## 泊発電所3号炉

# 防潮堤の構造成立性評価方針について (構造成立性評価の基本方針のうち解析条件の変更点他)

令和5年9月20日  
北海道電力株式会社

止水目地構造(変更になる箇所は下線部)	挙動イメージ
構造変更前 (従来説明)		
構造変更後 (今回説明)

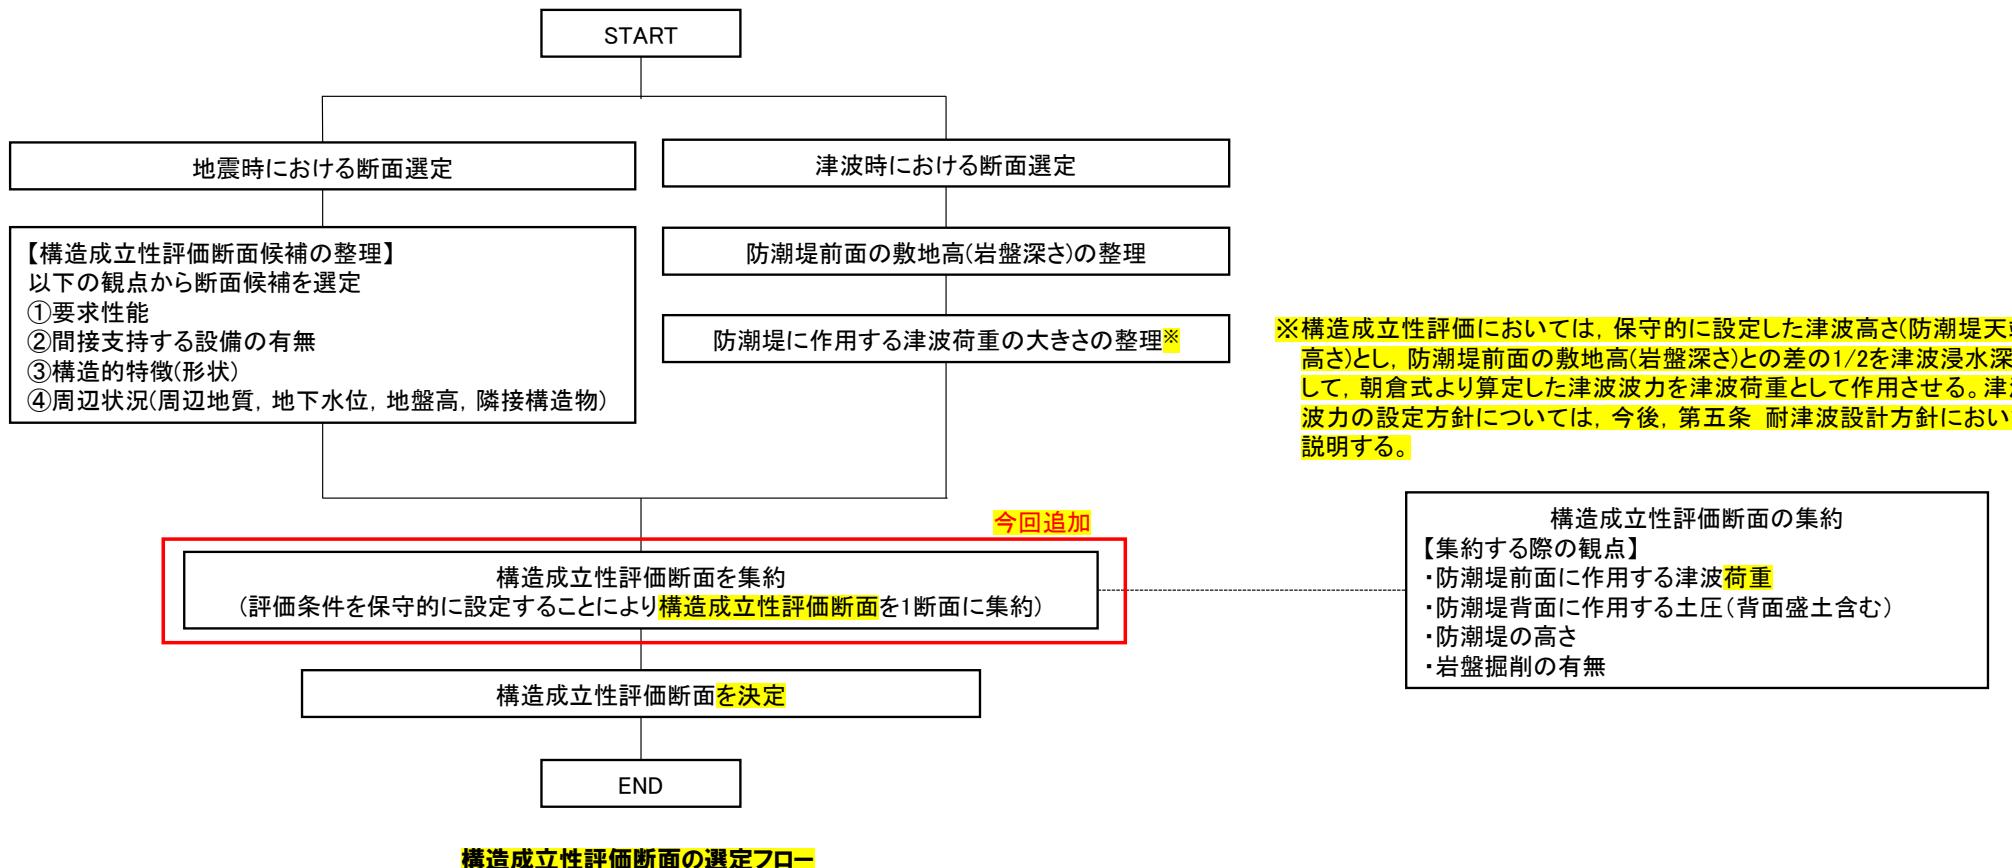
- 構造変更前の止水目地構造では、防潮堤高さの変更に伴い、防潮堤の慣性力が増加し、止水目地コンクリートとセメント改良土の挙動差が大きくなり、止水目地コンクリートとセメント改良土の境界面におけるせん断力が増大し、アンカーボルトBのせん断力の裕度が小さくなるため、止水目地の構造を変更する。
- 構造変更後の止水目地構造では、止水目地コンクリート及び鋼製プレートを定着部材(鋼製)に変更することにより、定着部材の軸剛性が止水目地コンクリートと比較して小さくなり、セメント改良土の挙動に追従しやすくなるため、境界面のせん断力を低減することが可能となり、更に、アンカーボルトを直交かつ千鳥配置することで、配置本数の増加によりせん断耐力の向上が可能となることから、アンカーボルトのせん断力の裕度が大きくなる。
- 構造変更後の詳細(構造概要、設計方針、アンカーボルトの性能試験結果及び解析結果)は、今後、設置変更許可段階で説明する。
- ゴムジョイントの評価は、設計及び工事計画認可段階で説明する。
